监理工程师通知单

工程名称：长沙众兴新材料公司 4.95MW 屋顶分布式光伏电站项目

编号：ZXTZ-003

主题：关于设备基础问题整改相关事宜

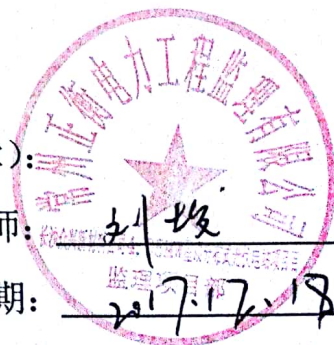
2017 年 12 月 17 日现场检查发现踏步梯制作焊接不符合要求，边缘扶手松动、焊接点焊接没有满焊中间缝隙较大、踏步梯地面支撑较少与厂房连接点较少、表面锈蚀部分较多、焊接点没有喷漆处理。

踏步梯是施工人员上下通道，关乎人身安全问题，必须重视。

以上问题要求你方在 3 个工作日内整改完成，自检合格后报监理部验收。
